NEW HP シートのご案内

マレステクニカルサポートから、1ST ステージ用の新しい高圧シート（#46201541）のご案内です。
このシートは、46201575 TRI マテリアルポペット 2K18 との組み合わせで、最適なパフォーマンスを発揮できるように設計され、現在生産中の 1ST ステージにすでに組み込まれています。以前のシート（#46186216）と新しいシート（#46201541）では、先端部の径が変更になっています。（写真参照）

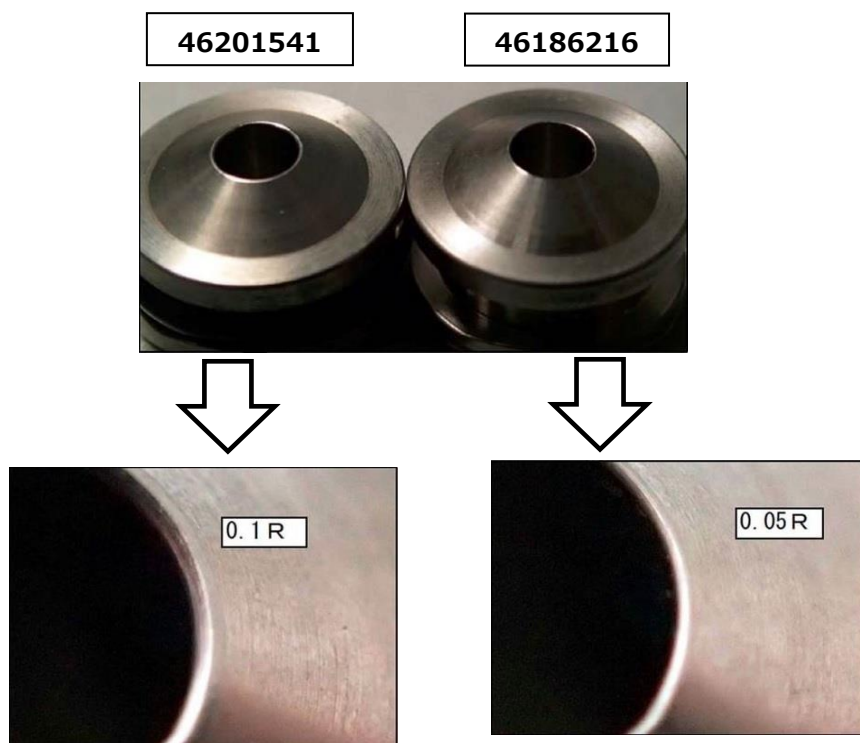
従来品 46186216 ポペットシート (MR 系) → NEW 46201541 HP シート (MR)

この新しいシートは、従来の高圧ポペット（46201361 ACT ポペット、46200652 TRI マテリアルポペット）でも機能します。（ただし、ABYSS NAVY II は、アメリカ海軍の基準により 46186216 を使用してください。）

※上記の従来品（部品番号 46186216）は、46201575 TRI マテリアルポペット 2K18 にそのまま使用可能です。
